Ligne à 735 kV de la Chamouchouane-
Bout-de-l'Île, du Saguenay-Lac-Saint-Jean
à Montréal

6211-09-066

**RECUEIL DES AVIS ISSUS DE LA CONSULTATION
AUPRÈS DES MINISTÈRES ET ORGANISMES**

Figure 1- Coordonnées approximatives pour l'évaluation du bruit initial à Terrebonne:

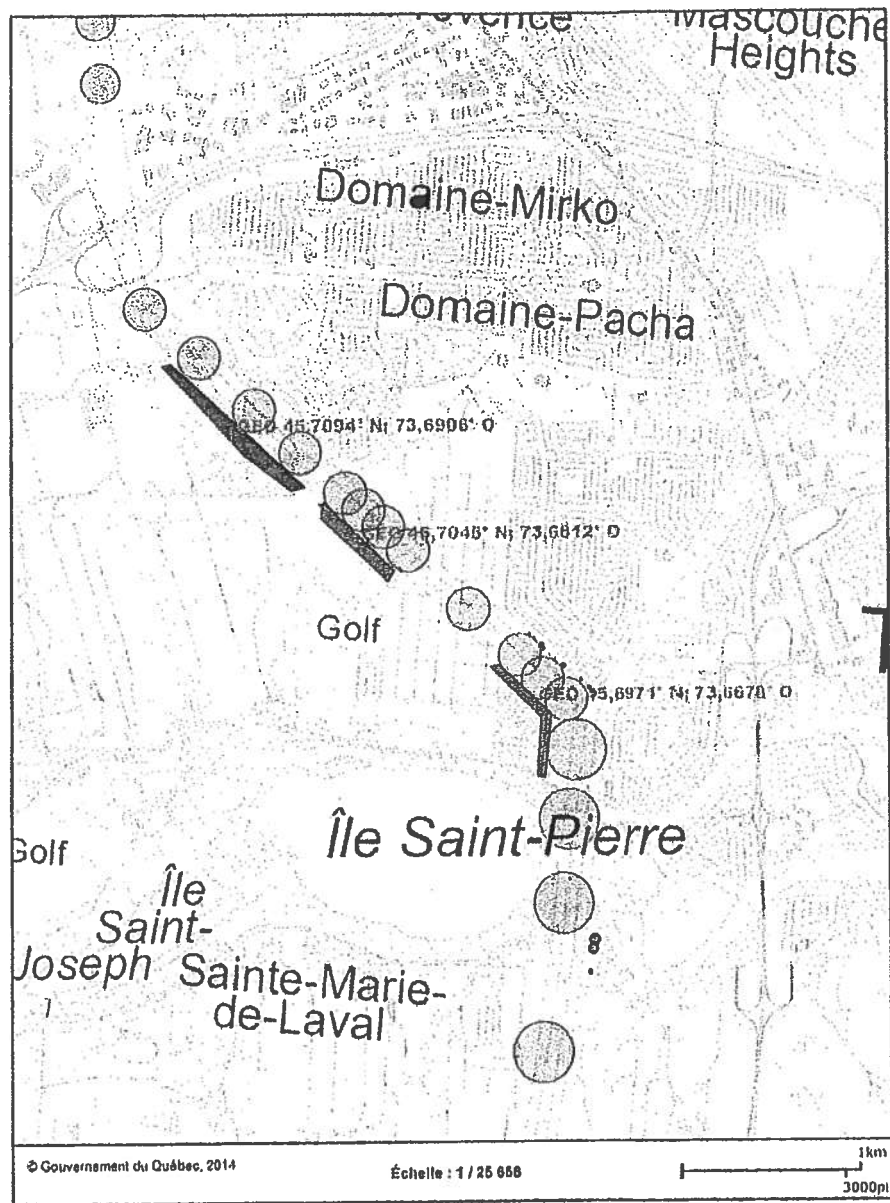
À la question QCV-5 du document *Complément de l'étude d'impact sur l'environnement (variante du projet) – Réponse à la première série de questions transmises le 25 juillet 2014*, Hydro-Québec répond qu'il n'est pas nécessaire de réaliser des mesures du bruit résiduel dans le secteur du projet pour les raisons suivantes :

Figure 1 — Emplacement du poste Judith-Jasmin. Les « x » indiquent les habitations situées dans un rayon de 2 km

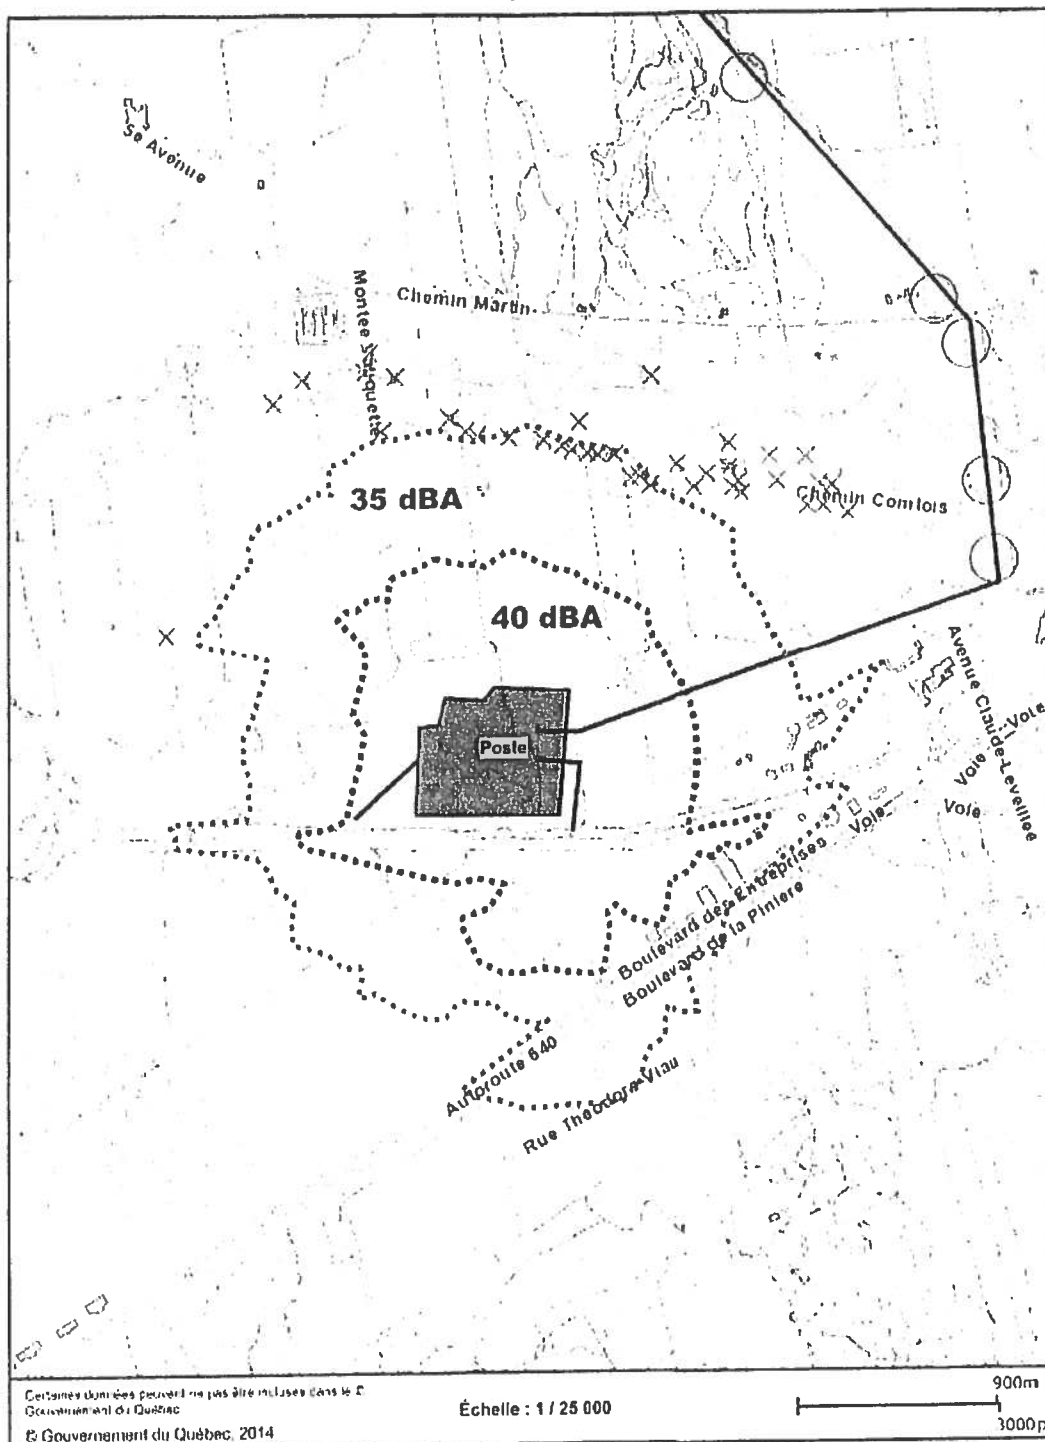
poste, nommé Judith-Jasmin, serait situé au nord de l'autoroute 640 à l'emplacement illustré sur la figure-1 (voir annexe). Son implantation éliminerait la nécessité de construire le nouveau poste de la Côte-de-Terrebonne à 315-25 kV et sa ligne d'alimentation à 315 kV, également à Terrebonne, actuellement à l'étude.
